Objet : Etude d'impact du projet CIGEO – Réponse à votre correspondance du 30/09/24

Analyse des points soulevés par la CRIIRAD

Etude d'impact DAC Cigéo 2022

CLIS Bure 03/12/2024

La Figure 2 49 Niveaux de radioactivité moyens mesurés dans l'air en France (2007-2017) et à la station d'Houdelaincourt (CG00DMGEAMOAESE0000190456B) a été corrigée

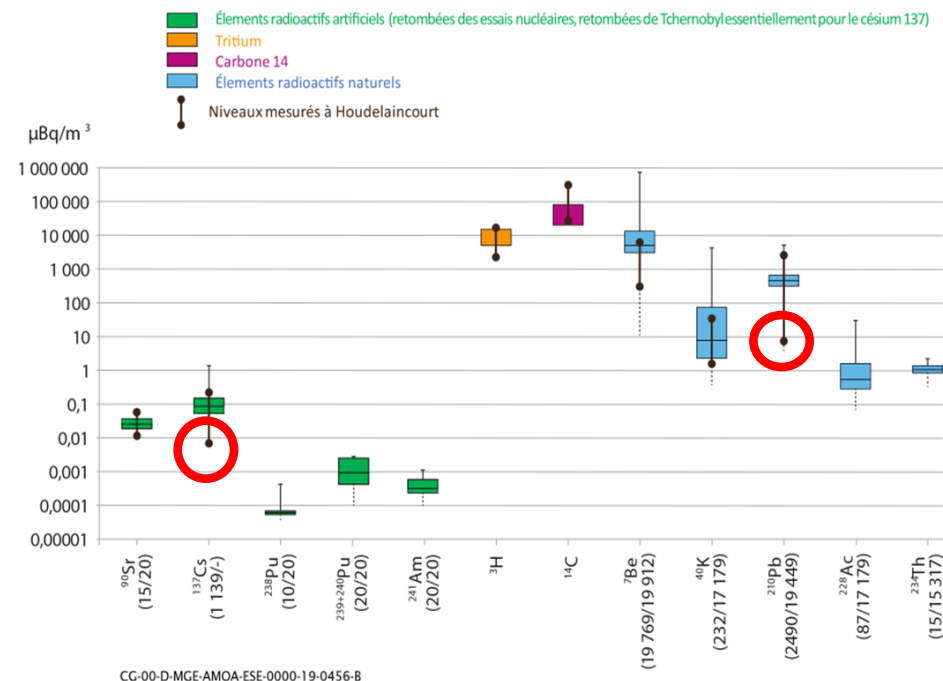
Atmosphère: incohérence entre les mesures et les tableaux concernant les mesures de plomb 210, de carbone 14 et de césium 137

graphiques à corriger car la position des valeurs min et max manquent de précision sur les graphiques

- barre d'incertitude de la figure à reprendre pour 210Pb (juste le min=59)
- barre d'incertitude de la figure à reprendre pour 137Cs (juste le MAX=1,21)

Localisation dans l'étude d'impact
Figure 2-7 Volume 7
CGTEDMGEAMOAESE0000180180_A
Méthode carte des prélèvements

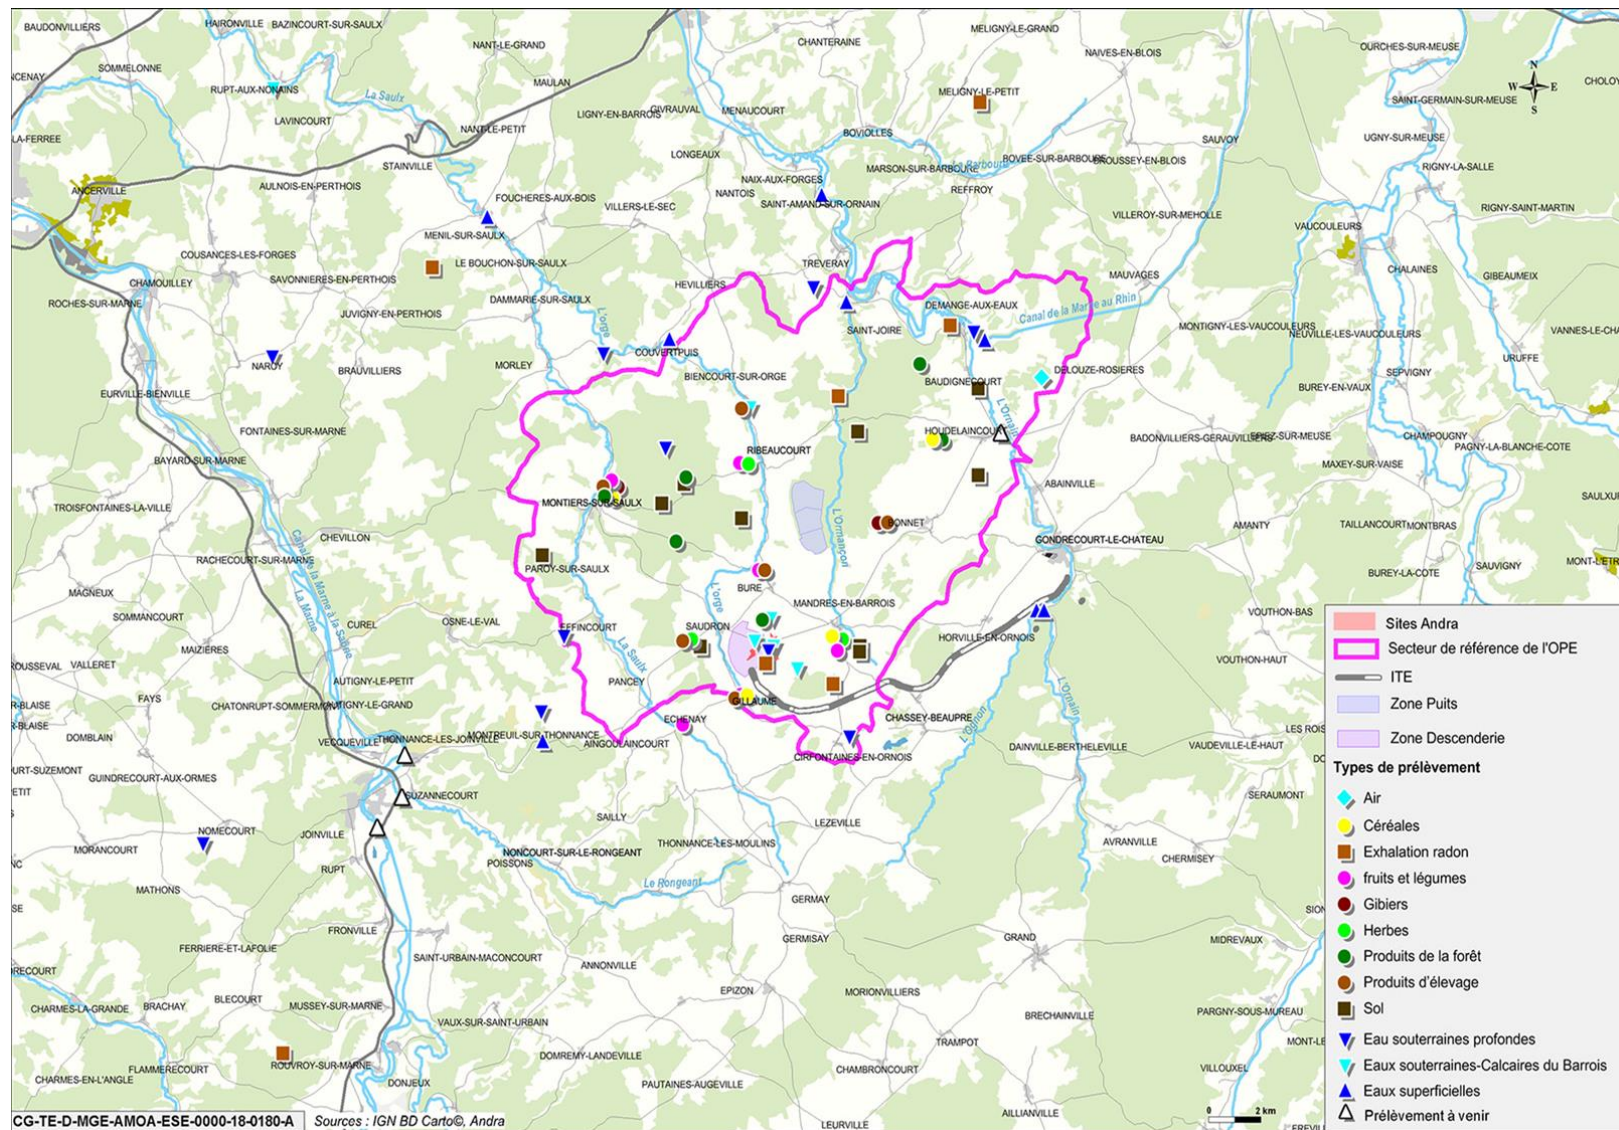
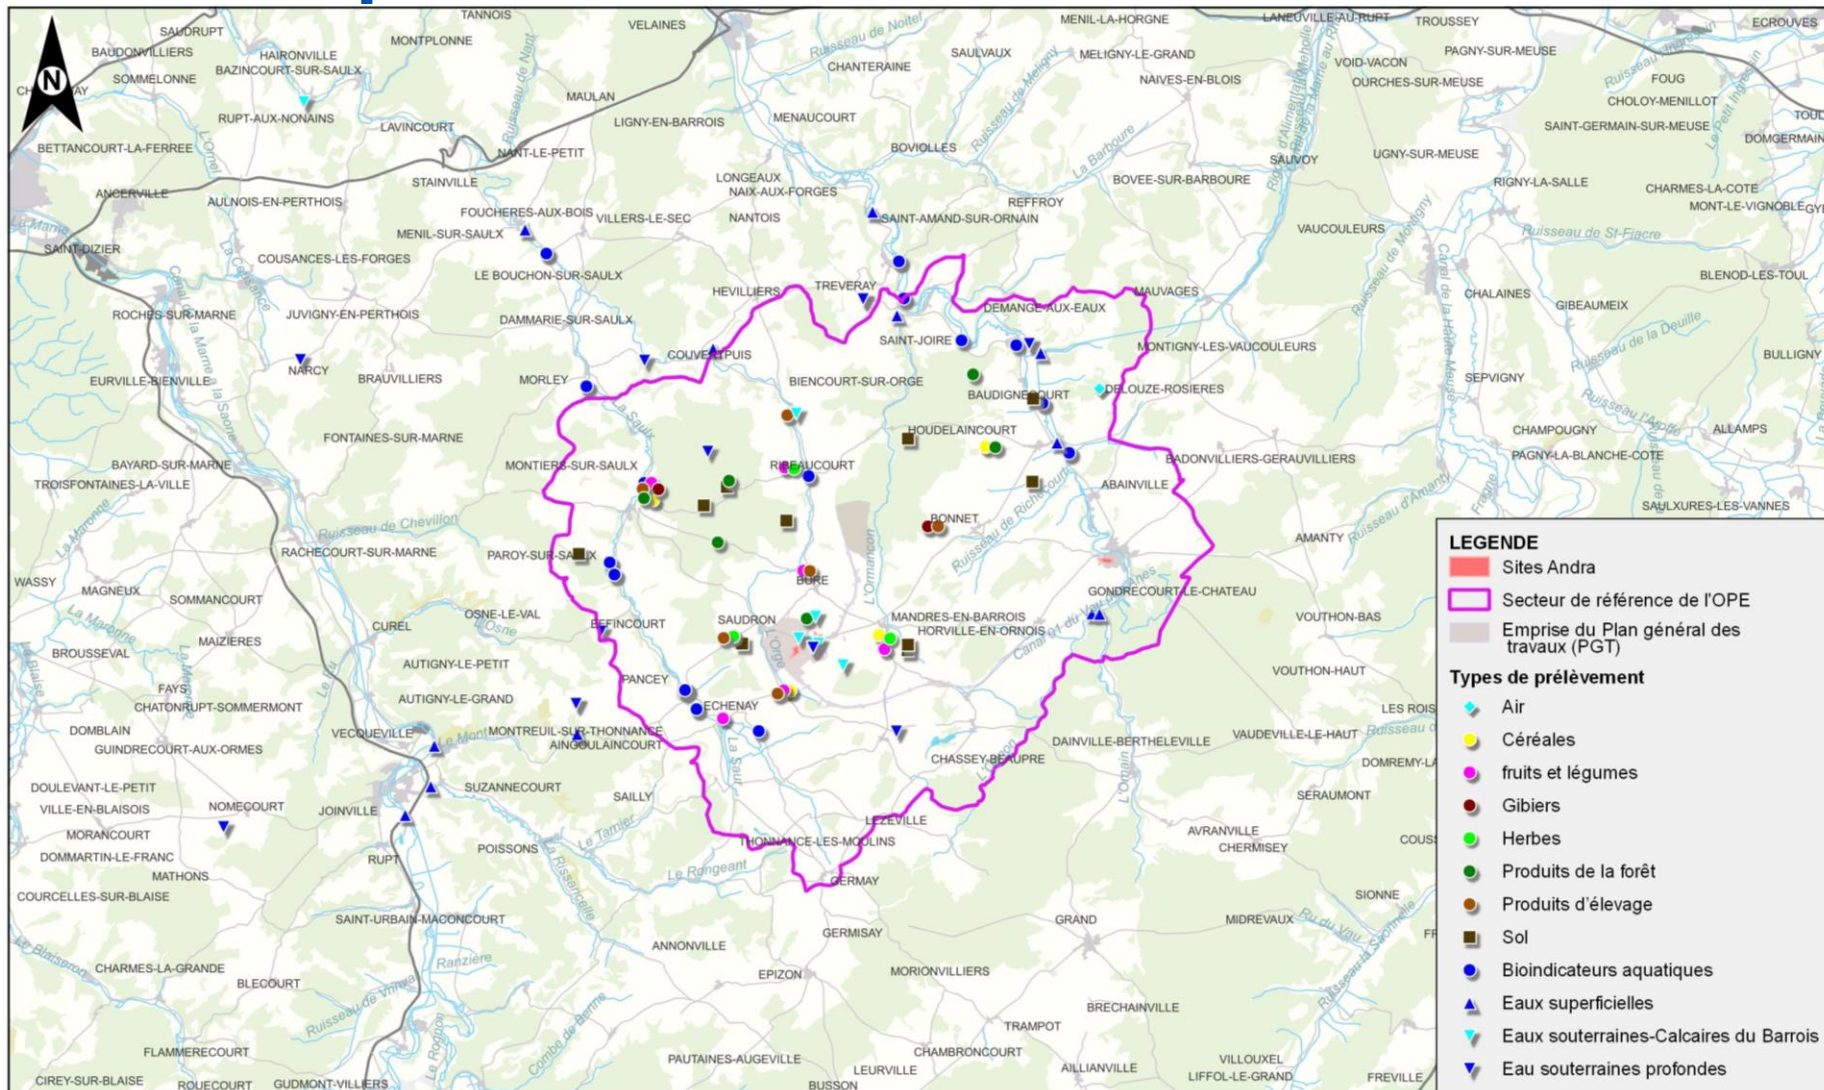
La carte censée localiser l'ensemble des prélèvements est toujours incomplète : les bioindicateurs aquatiques (poissons, sédiments, algues, ...) sont toujours manquants et la mention « prélèvements à venir » subsiste pour les eaux de surface

En ajoutant une légende dédiée aux bioindicateurs aquatiques et en supprimant « prélèvements à venir »
